Respuestas a las preguntas enviadas por los participantes en la Invitación GEN0012012. Empresa de Energía de Pereira S.A. E.S.P.

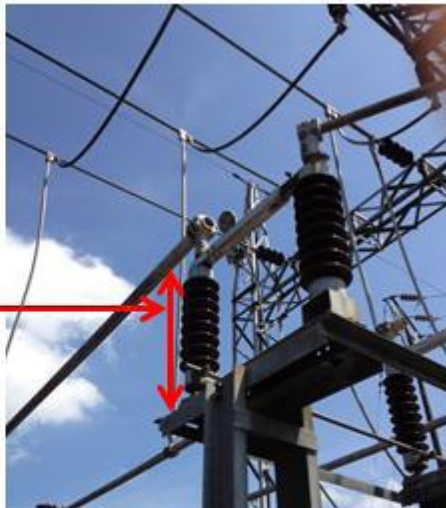
23. Agradecemos confirmar las información solicitada en las fotos:

Favor Informar diámetro
y material del tubo

Favor Informar altura desde
la estructura hasta el tubo

Favor Informar altura desde
el piso hasta la estructura
de montaje del seccionador

El diámetro de la tubería es de 2 1/2", desconocemos el tipo de material, no obstante en los conectores utilizamos material bimetálico.

La altura indicada en la foto es de 8 metros.

La altura desde la estructura al barraje se tomaría como la diferencia entre la altura de la estructura y la altura del barraje definida en la respuesta a la pregunta No.22.
